Référence FSN : MP / CHD 2026-01

Dispositifs concernés : Dispositifs de préparation et d'administration de chimiothérapie CAIR LGL équipés de clamps rouges et bleus.

Références / UDI / lots : toutes références équipées du clamp concerné sur la période. Lots du 25D02 au 25L15 inclus.
(*Détail références et UDI, voir annexe*)

Avertissement / Field Safety Notice

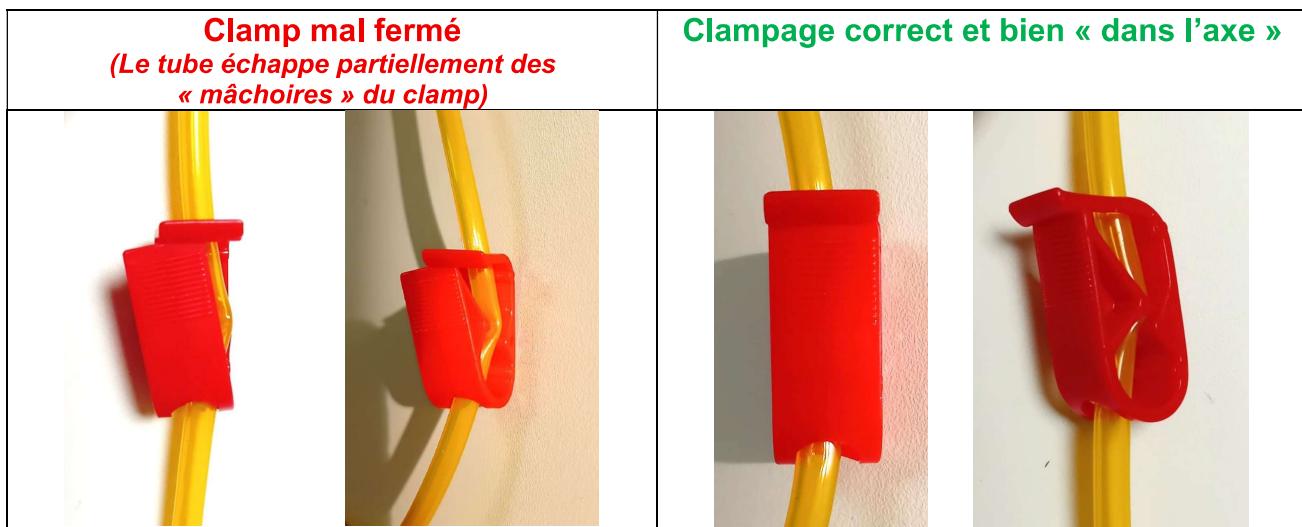
1. Le clamp est correctement fermé notamment avant la connexion du raccord à l'arbre de perfusion.
2. Après fermeture, le clamp est bien aligné : avec lui-même (axe de fermeture) et avec le tube. Ceci afin que le tube n'échappe pas des « mâchoires » du clamp (voir photos ci-dessous qui illustrent les cas de figure)

En cas de doute ou de mauvais clampage, le clamp peut être ouvert et de nouveau fermé correctement puis la ligne utilisée normalement.

Clamps Historiques

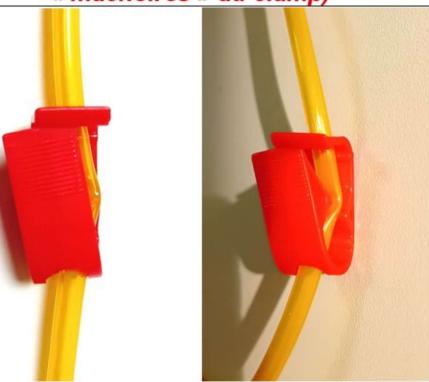
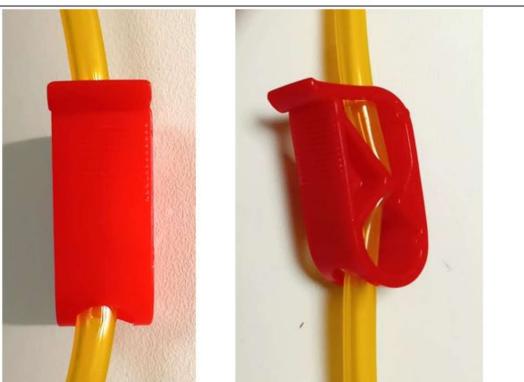
À compter du lot 25L16, l'utilisation du clamp introduit en avril 2025 a été arrêtée et le clamp historique (configuration antérieure) est désormais le seul type de clamp utilisé en production. Cette action correspond à un changement de composant (référence/fournisseur). Pour information, une photo comparative des clamps est présente en annexe 2.

Clamps concernés par FSN

Dans le cadre d'une action corrective de sécurité, notre production est revenue au clamp historique (configuration antérieure) sur les dispositifs de préparation et d'administration de chimiothérapie Cair LGL.
